De: Chapuis, Bruno UTCFS
Envoyé: mardi 21 février 2012 10:25
À: Adrien, Bruno Chubb Securite; Casales, Bernard UTCFS; Guermache, Abdes Chubb Securite; Hochard, Sebastien UTCFS; Locteau, Patrice UTCFS; Da Cruz, Gilbert CCS; Ehrhardt, Philippe CCS; Guerin, Loic CCS; Maire, Thierry CCS; Senot, Laurent CCS; Lepevedic, Stephane CCS; Lusic, Bruce Chubb Securite; Rojo, Raphael CCS; Rotthier, Patrick CCS; Bouhours, Samuel CCS; Boulet, Eric CCS; Lafforgue, Benoit CCS; Bares, Laurent Chubb Securite; Lotode, Stephane UTCFS; Richard, Patrick CCS; Colombo, Eric CCS; da silva, Mario CCS; Debieve, Pascal CCS; Nageotte, Patrick UTCFS; Schoepf, Pascal UTCFS; Tottet, Janick CCS; Vachon, Alain UTCFS; Bertrand, Renald UTCFS; Demaret, Damien UTCFS; Guitton, Olivier CCS; Hebert, Serge CCS; Pautremat, Patrick CCS; Crapanzano, David CCS; Garino, Gilles CCS; Guillot, Michel CCS; Perre, Michel Chubb Securite; Viard, Christophe UTCFS; Beaubreuil, Jean-Louis Chubb Securite; Borsova, Daniel CCS; Ferreira, Jean-Michel UTCFS; Gaillard, Herve CCS; Kientz, Brigitte Chubb Securite; Patry, Laurent UTCFS

Cc: Dujardin, Eric UTCFS; Marcouyeux, Alain CCS; Anxionnat, Bertrand CCS; Basecq, Frederic CCS; Lajarrige, Jerome

a) **Depuis Août 2010 : Mode de raccordement à faire suite à la certification NF du module (mode « collectif »):**

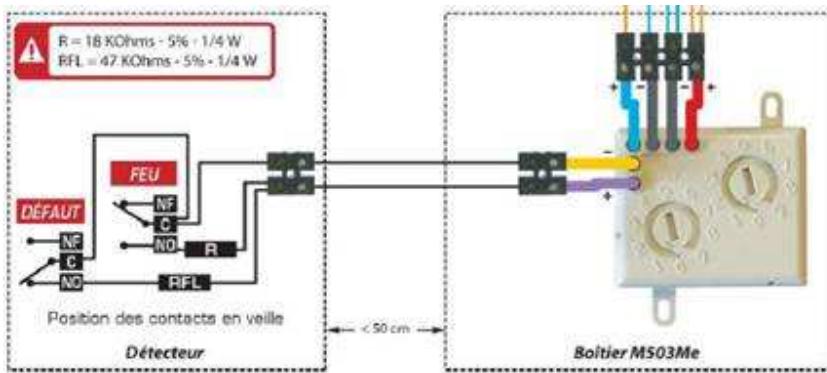
- Le module M503.ME ne doit plus être intégré dans l'enveloppe du détecteur mais positionné à l'extérieur
- Les résistances nécessaires au « feu » et « dérangement » ont des valeurs de 18KΩ et 47KΩ,
- Voir manuel d'installation UTI MI A300140 présent sur le serveur pour les modalités d'installation et de paramétrage dans Chubb Expert

b) Mode de raccordement antérieur à la certification du module (installations réalisées avant août 2010):

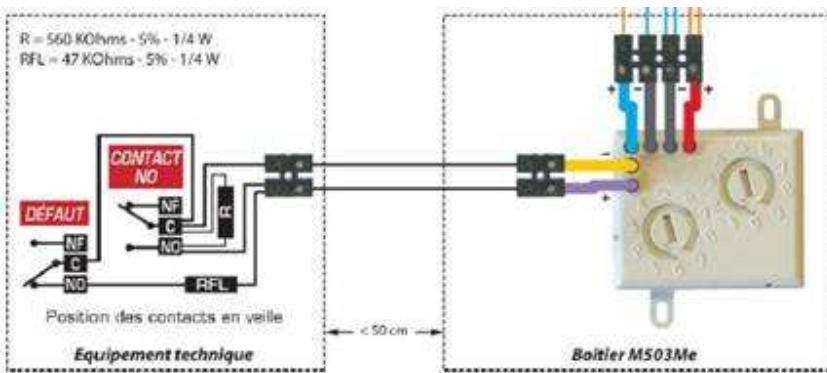
- Le module M503.ME pouvait être intégré dans l'enveloppe du détecteur mais positionné à l'extérieur.
- Les résistances nécessaires au « feu » et « dérangement » ont des valeurs de 560KΩ et 47KΩ
